DIVISIONE V – SISTEMI DI VALUTAZIONE AMBIENTALE

OGGETTO: [ID: 5521] Realizzazione di un deposito costiero di idrocarburi – gasolio e benzina – con annesso terminale di carico sito nell’area prospiciente la banchina Costa Morena. Valutazione preliminare ai sensi dell’art. 6, comma 9, del D.Lgs. 152/2006 e ss.mm.ii. Nota tecnica.

Area del deposito vincolata – Progetto modificato sottoposto a Valutazione Preliminare

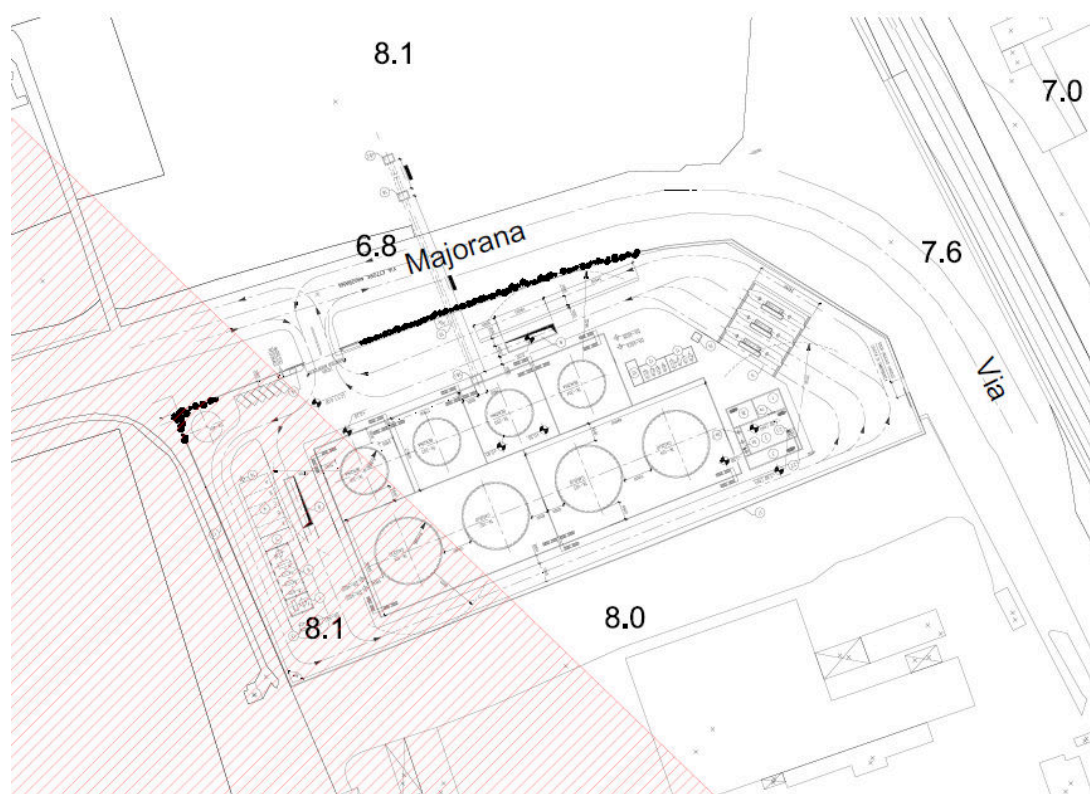
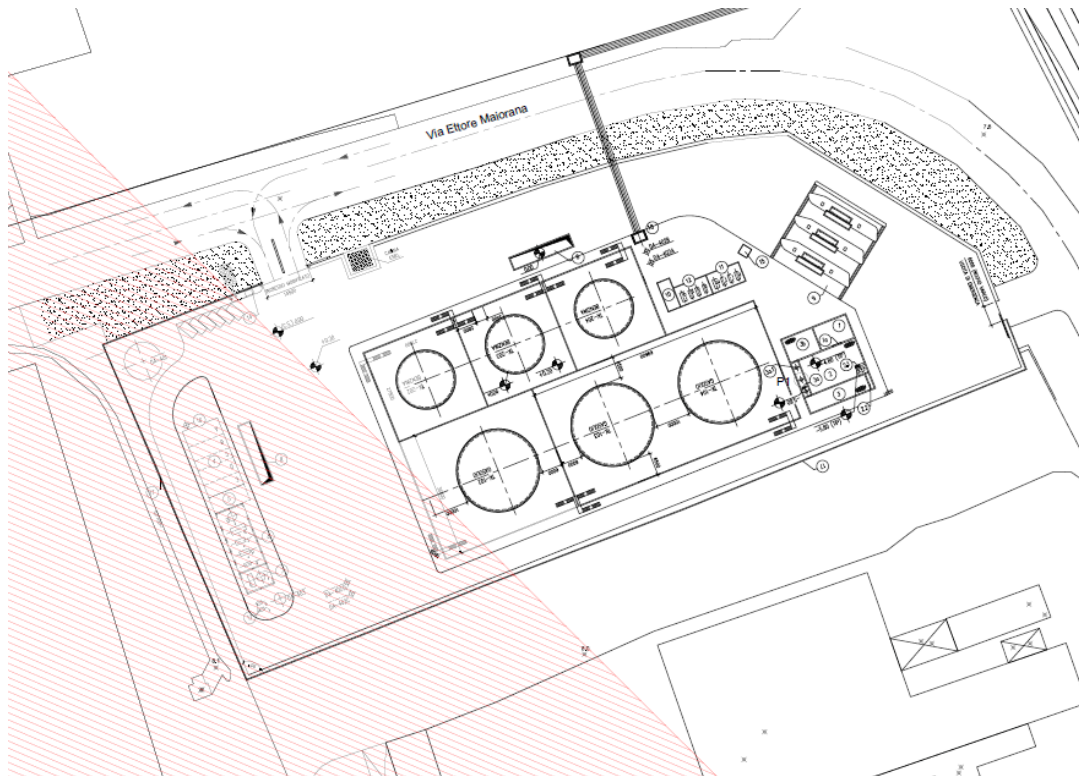
Come detto, gli interventi di cui alla proposta di modifica sono localizzati in area industriale prospiciente la banchina Costa Morena nella zona del porto di Brindisi (Regione Puglia), che in quanto tale si presenta già densamente urbanizzata. Una parte dell’area in cui era originariamente prevista la realizzazione del deposito, ricade nella fascia di rispetto del vincolo aeronautico ENAC.

In tale area la normativa non consente l’esercizio, tra le altre, di attività che possono creare pericolo di incendio, esplosione e danno ambientale.

Per poter superare le suddette criticità, la soluzione ipotizzata dal proponente consiste dunque nell’eliminazione dal progetto di n. 2 serbatoi, con conseguente:

Con la modifica proposta, tutti i serbatoi risulteranno all'esterno dell'area sottoposta a vincolo ENAC.
